DIVISIONE V – SISTEMI DI VALUTAZIONE AMBIENTALE

OGGETTO: [ID: 7483] Procedimento Unico n. 81/2021-SUAP - Permesso di costruire convenzionato per la riqualificazione urbanistico/edilizia dell'ambito L1-Lotto 2,3,4 e 5 parte con demolizione e ricostruzione della struttura alberghiera – Comune di Sanremo. Valutazione preliminare ai sensi dell'art. 6, c. 9, del D.Lgs. 152/2006. Nota Tecnica

Figura 3 – Planimetria stato di progetto

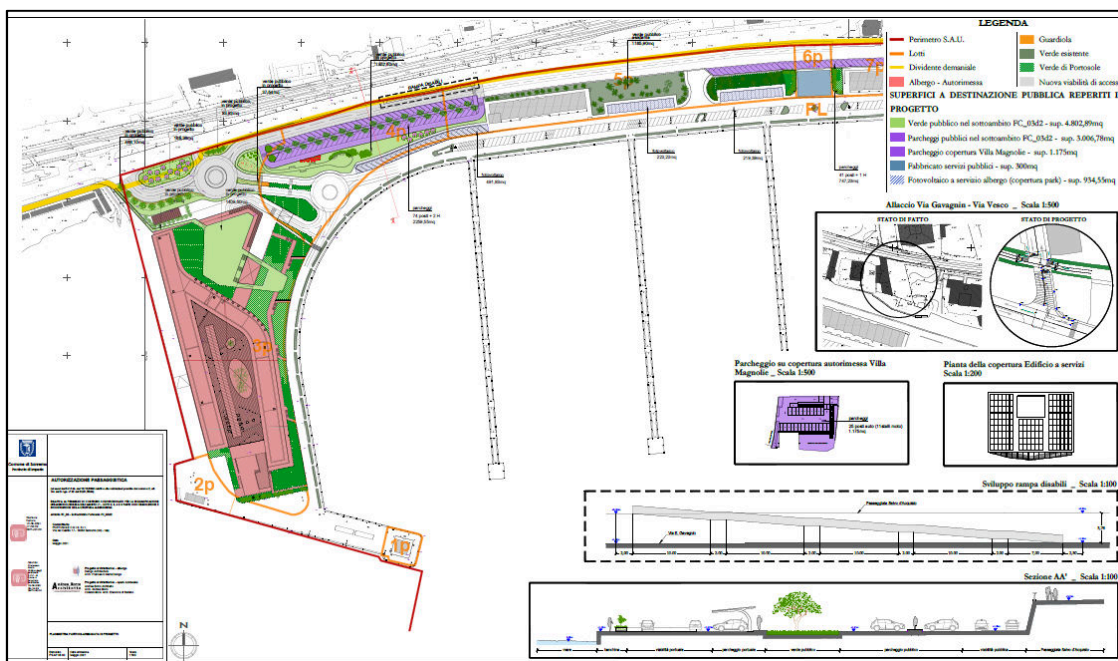
- si tratta di un progetto particolarmente articolato e complesso, che comprende diversi interventi;
- non vengono fornite informazioni dettagliate in merito alle dimensioni dell'edificio di nuova costruzione che rimpiazzerà quello demolito, parimenti non vengono fornite sufficienti informazioni in merito alle altre opere oggetto della presente valutazione preliminare (fabbricato a destinazione servizi, nuova viabilità, area di parcheggio, piazza con belvedere, etc.);

- l'intervento comporta una occupazione di sedime maggiore rispetto all'attuale ma nell'ottica di ridurre le interferenze con le aree sensibili, si pone ad una distanza superiore rispetto al confine di ponente sul quale si attesta il Rio San Lazzaro (comunque esterno all'area).

- in riferimento alla presenza della Fascia di inondabilità esistente nell'area di Portosole, oltre al rispetto del vincolo di inedificabilità, il progetto della nuova viabilità di ingresso alla zona portuale e alla struttura alberghiera prevede la costruzione di una barriera che accompagna il percorso pedonale e funge da argine;

Pertanto, in considerazione della tipologia di interventi proposta e delle sopra citate considerazioni, si ritiene che per il progetto in valutazione, ovvero il *“Procedimento Unico n. 81/2021-SUAP Permesso di costruire convenzionato per la riqualificazione urbanistico/edilizia dell'ambito L1-Lotto 2,3,4 e 5 parte con demolizione e ricostruzione della struttura alberghiera – Comune di Sanremo”*, non si possa escludere la sussistenza di potenziali impatti ambientali significativi e negativi da valutare più opportunamente nell'ambito di una procedura di Verifica di Assoggettabilità a VIA, ai sensi dell'art.19 del D. Lgs. 152/2006 e ss.mm.ii..
